Acuerdo 943 Por el cual se aprueba la incorporación del cambio en los límites de generación y absorción de potencia reactiva de las unidades de la planta de generación San Miguel y las respectivas curvas de carga

943

2 Marzo, 2017

Curva de cargabilidad CH San Miguel

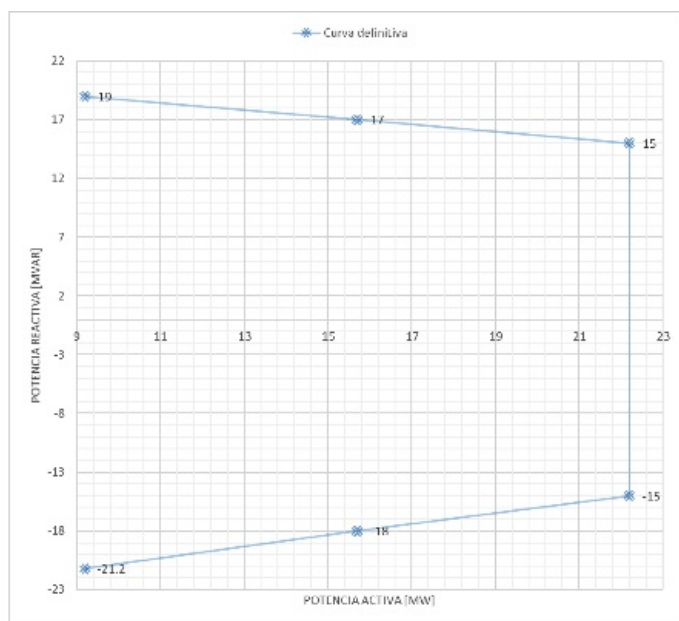
Que como resultado de la realización de las pruebas de potencia reactiva de las unidades de la planta de generación San Miguel, se encontraron diferencias en los límites de generación y absorción de potencia reactiva, haciéndose necesario solicitar el cambio de los parámetros de la curva de cargabilidad.
- 3**

Aprobar la declaración de una nueva curva operativa de carga de las unidades de la planta de generación San Miguel, en las que se define la capacidad para entrega y absorción de potencia reactiva de la unidad en función de la potencia activa generada.

Curva de capacidad definitiva

P [MW]	Q [MVar]
9.2	-21.2
15.7	-18
22.2	-15
22.2	15
15.7	17
9.2	19
